# Tillgänglighetsinventering av Sjukhusets entré

2024

Bild 1 av skylten i entrén

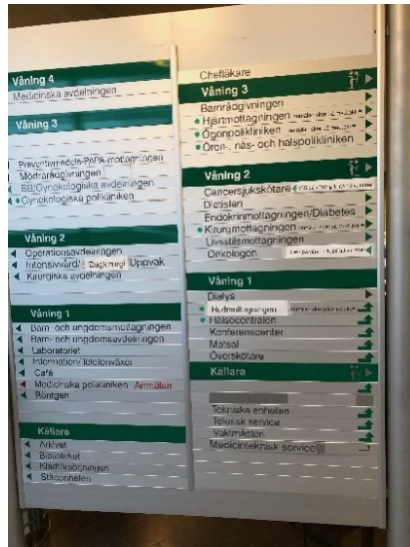
Under kartläggningen har det framkommit att skylten är rörig och inte enhetlig. Detta beror på att man har försökt att uppdatera olika avdelningar i efterhand. Texten på skylten är liten och innehåller förkortningar som många kan ha svårt att förstå, som till exempel med.pkl vilken står för medicinska polikliniken. Ibland står förkortningen med ett litet m och vid ett annat ställe med ett stort M för med.pkl. Det finns inte heller någon förklaring till vad förkortningen innebär heller om man har svårt att förstå. Den stora skylten, se bild, kommer också att bytas ut inom kort.

Innanför huvudentréen finns ett kafé och en varuautomat. Den stora skylten i entrén kommer att bytas ut i samband med att all skyltning på sjukhuset uppdateras.

Bild 9 av sidodörren i vindfånget.

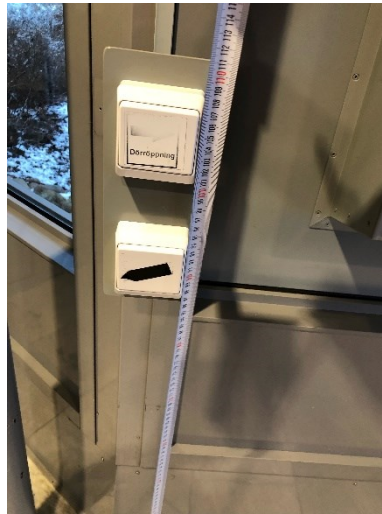
Innanför entrén finns det en roterdörr och en passage som består av två dörrar. Den inre dörren hålls öppen i ungefär 18 sekunder. En dörr som öppnas automatiskt utan sensor bör hållas öppen i minst 25 sekunder. Alternativt kan dörren förses med en sensor. Dörren mot utsidan saknar markering av dörrens slagyta på golvet.

Det är endast en dörr som kan vara öppen i taget. När den ena dörren öppnas måste man vänta tills den stängs innan det är möjligt att trycka på den automatiska dörröppnaren för den andra dörren. Det är möjligt att öppna den andra dörren för hand eftersom den går upp av sig självt vid ett tryck. Knappen för den automatiska dörröppnaren är inte enhetlig med övriga dörröppnare. Den är utformad som en strömbrytare.

Jag märkte att dörren gick upp väldigt lätt. En besökare med krycka, som behövde stöd tappade balansen när dörren hastigt for upp.

- Dörrarna bör hållas öppna i minst 25 sekunder om de inte har sensor.
- Den yttre dörren vänd mot vindfånget saknar markering av dörrens slaygta.
- För besökare med balanssvårigheter kan det vara läskigt när dörren hastigt öppnas vid ett lätt tryck. Alternativt kan det installeras stödstänger vid den tillgängliga entrén där besökaren kan stödja sig.
